Rapport de contrôle d'installations électriques à basse et à très basse tension

REF: 181/2026/74910/D01:1

DATE DU CONTRÔLE 03/07/2026 (15:50 - 16:55) AGENT VISITEUR Stéphane Waguem
ADRESSE DU CONTRÔLE Rue Elisabeth 7B - 7538 Tournai TYPE DE CONTRÔLE Visite de contrôle (6.5.)

Schéma(s) unifilaire(s) de l'installation

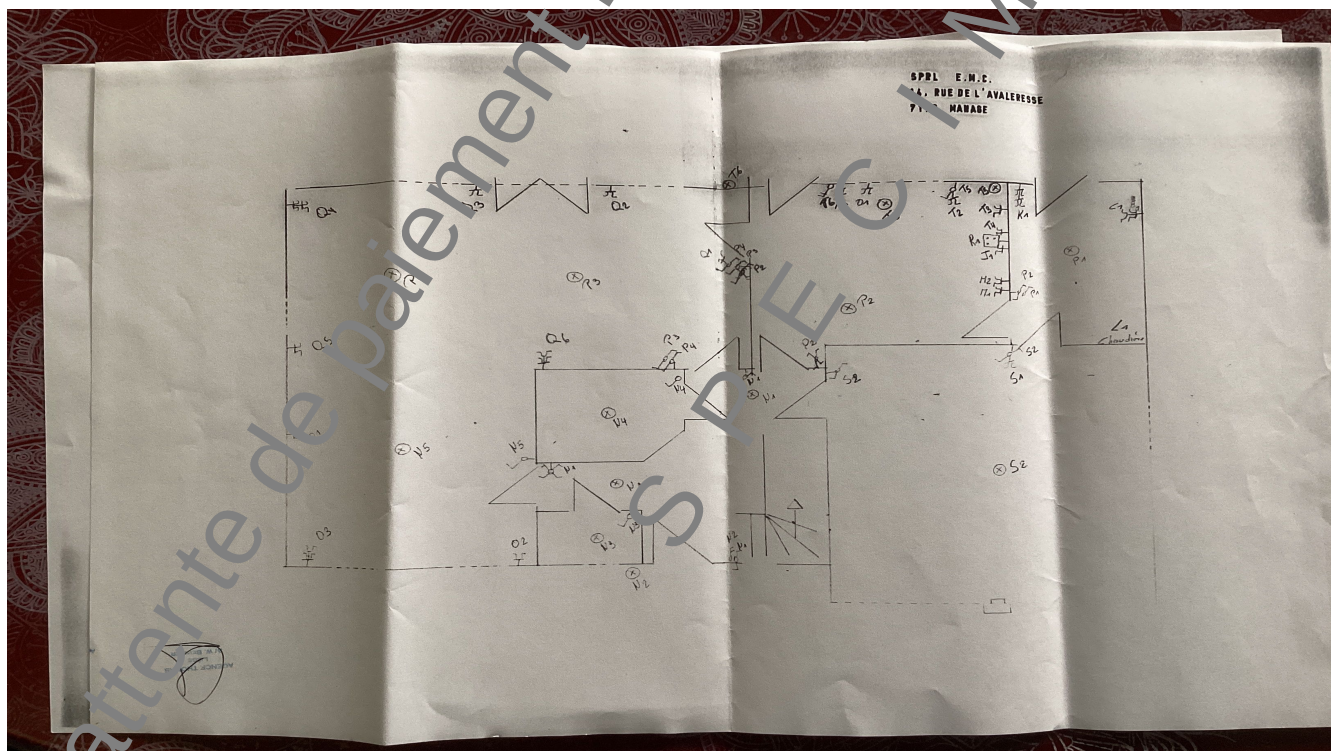
- Les schémas unifilaires et plans de position ne sont pas conformes. - 3.1.2.;6.4.6.;6.5.7.;9.1.2.
- La tension d'alimentation n'est pas indiquée clairement de manière apparente sur chaque tableau de répartition et de manœuvre. - 5.1.3.3.a
